Änderungshinweis – Software Aktualisierung Power Data Gateway

Der Änderungshinweis gilt als ergänzendes Dokument zur SOLARWATT MyReserve Matrix Installations- und Bedienungsanleitung REV003 – Kapitel Monitoring.

4.7.1

PDG Webserver: Einstellungen

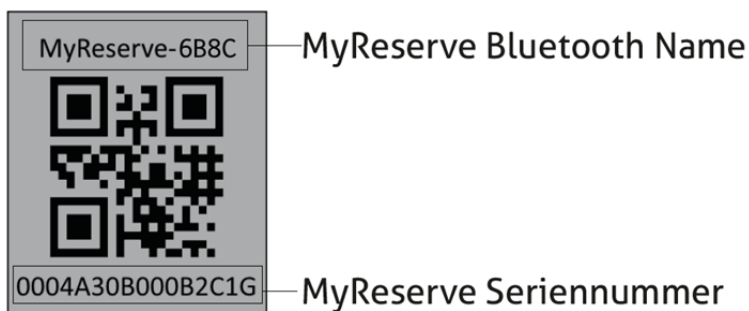
Hier hat sich geändert, dass für die Umbenennung des Hostnames des PDG nur Namen der Form „solarwattgw<Ziffern>“ erlaubt sind. Der Anwender muss jetzt nur noch eine Ziffer in das entsprechende Feld eingeben. (Eingabe von 1 bis 99 möglich)

Ebenso entfällt beim Punkt „Bluetooth-Verbindung“ das Präfix „MyReserve“, der Anwender muss nur noch die 4stellige Endziffer des MyReserve Bluetooth Namen eingeben.
